ALTERAÇÕES PARA SUBSTITUIÇÃO DO RELÉ RA221 PELO RELÉ RA25A

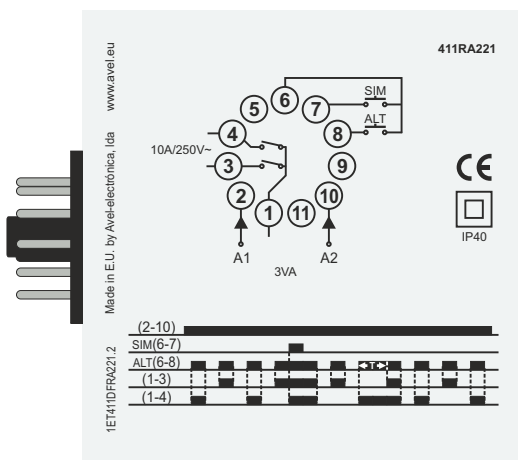
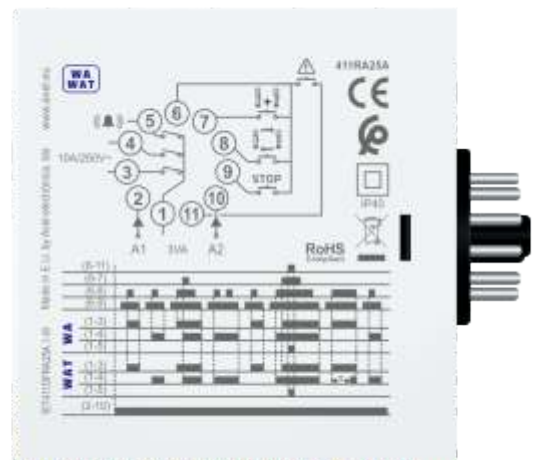
- Acrescentar uma ligação (*shunt*) entre os pinos 8 e 9 do RA25A; Manter as restantes ligações.

NOTA 1: O Comutador do relé RA25A deverá ser colocado na posição referente à aplicação WAT;

NOTA 2: Temporização de 10 min para acionamento automático da simultaneidade;
